Technical Bulletin

Valores Adicionales Tensión del STT-1

REF. GATES:	5078, 5344XS.	
FABRICANTE:	AUDI, BMW	
MODELO:	Varios	
MOTOR:	Audi 2.6/2.8 V6; BMW 2.4 D/TD	
COD. MOTOR:	Varios

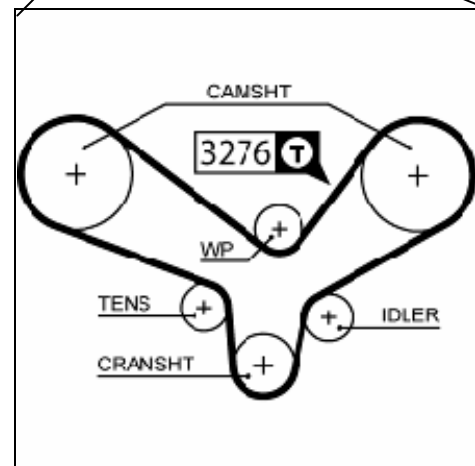
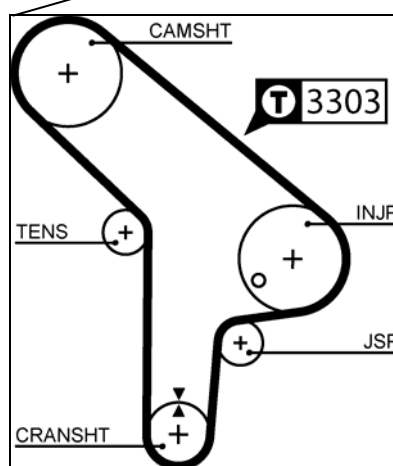
En esos casos, se añadirá en el dibujo del recorrido de la caja, un código que necesita introducirse en el STT-1.

El código está al lado de la T: por ejemplo **T 3500**

Para la Correa PowerGrip® 5078, instalada en motores BMW 2.4 D/TD, el código es 3303.

Para la Correa PowerGrip® 5344XS, instalada en motores Audi 2.6 y 2.8 V6 se necesita entrar el código 3276.

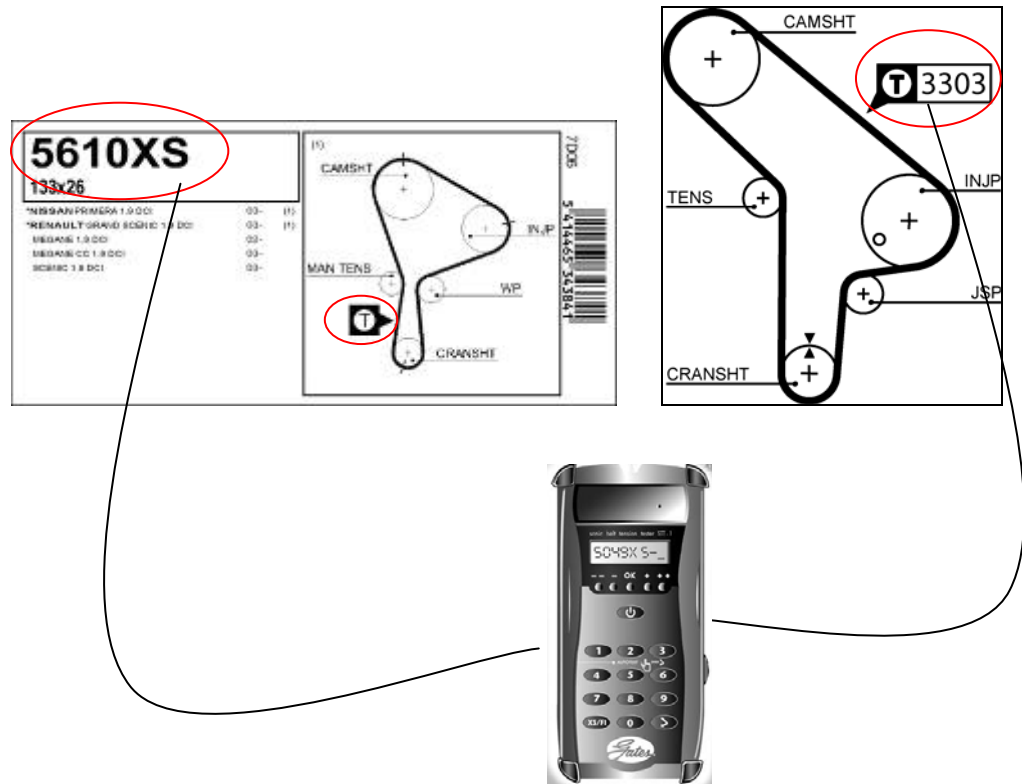
Después de teclear el código presionar el botón de 'enter' , el código volverá a ponerse en la pantalla, confirmando que el Chip ha encontrado el valor. Se procede a la medición de la tensión de la manera habitual.

Si el dibujo de la caja solo tiene una , entonces usar la referencia.

Si en el dibujo de la caja dispone de un número después de la T  3500, entonces usar ese número.
